CRSH7 Perroner og transfer ved Øresundsbanen, Ny Ellebjerg

Notat – Besvarelse af Miljøstyrelsens bemærkninger til VVM-screeningsansøgning

Figur 1 Afvanding af overfladevand fra projektområde til udløbspunkt.

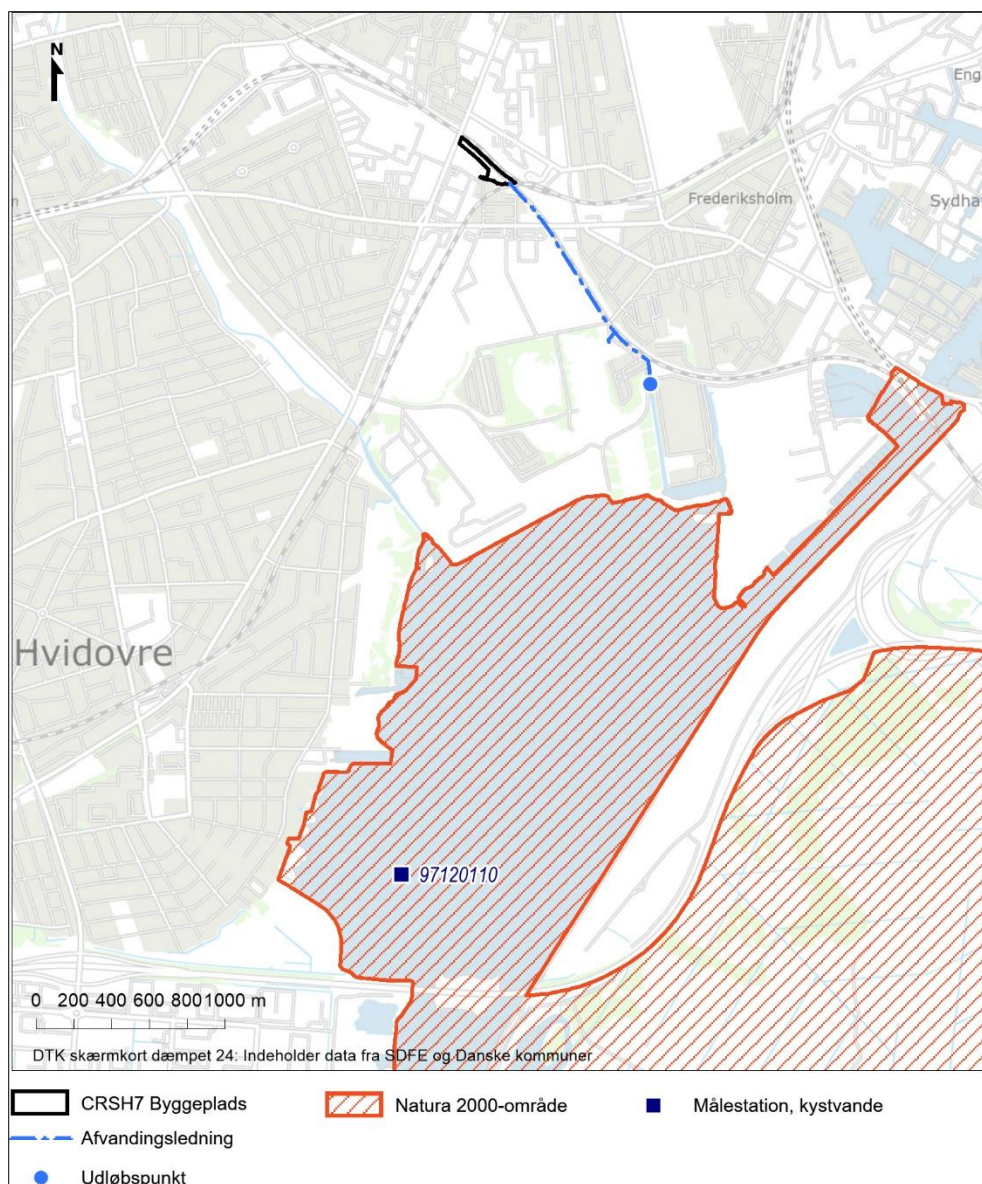
"De nye perroner afvandes med et linjedræn. Vandet ledes til eksisterende afvandingssystem og videre til Gåsebækrenden, som leder vandet ud via Enghave Kanal til Kalveboderne på Nordsiden af Valbyparken."

"..Perronernes nye befæstede areal medfører, at vandføringen fra det samlede opland under et dimensionsgivende regnskyl er for stor til at bortpumpe den fulde mængde uden en vis udjævning. Det er derfor nødvendigt at etablere et forsinkelsesbassin før vandet ledes til pumpestationen."

Der skal redegøres for påvirkningen af vandområder i tilstrækkelig grad til, at miljømyndigheden kan vurdere, om en miljøtilladelse vil være i overensstemmelse med indsatsbekendtgørelsens § 8. Alle påvirkninger som følge af udledninger i forbindelse med projektets anlægsfase og driftsfasen skal derfor være belyst.

For at dette er fyldestgørende skal der foretages en vurdering af om udledningerne indebærer risiko for overskridelser af gældende miljøkvalitetskrav, for miljøfarlige forurenende stoffer, fastsat i bekendtgørelse om fastlæggelse af miljømål for vandløb, søer, overgangsvande, kystvande og grundvand (BEK nr. 1625 af 19/12/2017). Vurderingen skal foretages på enkeltstofniveau og konkret for det eller de berørte Vandområder.

Indledningsvis skal det bemærkes, at overfladevandet fra projektet ikke, som beskrevet VVM-screeningsansøgningen, ledes til Gåsebækrenden og til et 100 m³ forsinkelsesbassin før udløb i Enghave Kanal til Kalveboderne.

Dette ændres da detailprojekteringen har vist, at det er muligt at lede overfladevandet fra projektet til eksisterende åben banegrøft i tilknytning til Øresundssporrene øst for Ny Ellebjerg. Overfladevandet løber i banegrøften de første 560 meter

for derefter at blive pumpet over i en trykledning frem til eksisterende forsinkel-sesbassin nord for Haveforeningen Kalvebod ved Tudsemindevej. Dette våde forsinkel-sesbassin har et volumen på 1.500 m³. Herefter ledes vandet i et rør til udløbs-punkt i Enghave Kanal, hvorfra det løber passivt til Kalveboderne. Ændringen af af-vandingen er aftalt med Banedanmark.

Miljømæssigt har ændringen ingen betydning, da overfladevandet ledes til samme recipient, og i øvrigt til samme udløbspunkt i Enghave Kanal til Kalveboderne.

Figur 5 Klorofyl, dansk fosfor.

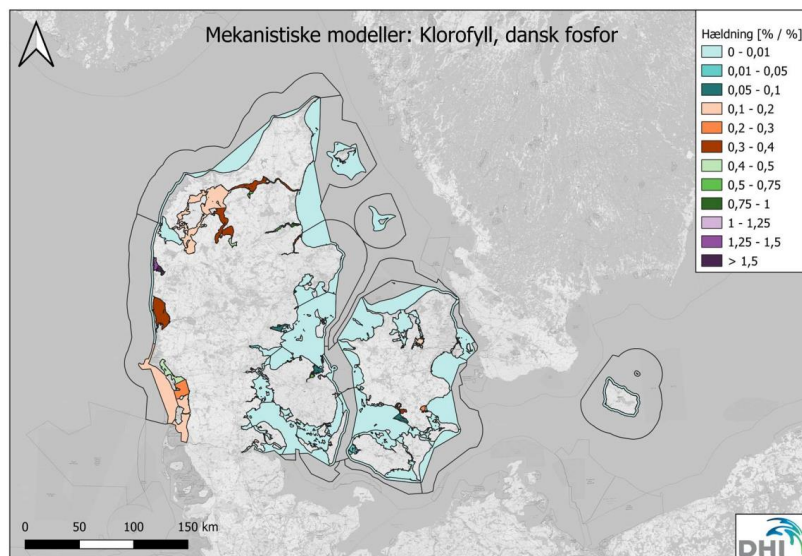
Miljøstyrelsen foreslår endvidere, at der laves en vurdering af projektets påvirkninger på NOVANA-programmets overvågningsstationer eftersom der ligger en overvågningsstation ca. 2 km sydvest for Valbyparken.

I forbindelse med ovenstående bemærkning vedr. udledning af vandet via Enghave Kanal og ud til Kalveboderne gør Miljøstyrelsen opmærksom på, at der skal foretages en vurdering af mulige direkte og indirekte påvirkninger af målsatte kystvande (Kalveboderne), og om disse påvirkninger vil have en betydning i forhold til at opnå de fastlagte miljømål eller på tilstanden for de enkelte kvalitetselementer; fytoplankton, rodfæstede bundplanter, bunddyr og de nationalt specifikke stoffer. Derudover bør der laves en vurdering af påvirkning på de understøttende kvalitetselementer; iltforhold og vandets klarhed. Der skal endvidere foretages en vurdering af anlægsarbejdets påvirkning af den kemiske tilstand.

På baggrund af dose-respons sammenhængen for de mekanistiske modeller som ligger til grund for vandplanlægningen ligger responsen i Kalveboder (Nordlige Øresund) på mellem 0 og 0,01 (Figur 5).

Med udgangspunkt i baselinebelastningen vil dose-responsen for klorofyl være $2,5 \cdot 10^{-6}\%$ og $3,9 \cdot 10^{-4}\%$ efter én årsudledning af kvælstof og fosfor. Ændringen i Klorofyl a vil derfor ikke være målbar.

Påvirkningen fra projektets udledning af kvælstof og fosfor vil ikke kunne registreres i Kalveboderne og vil derfor ikke være til hinder for målopfyldelse og vil desuden ikke være muligt at registrere på Styrelsens NOVANA station.
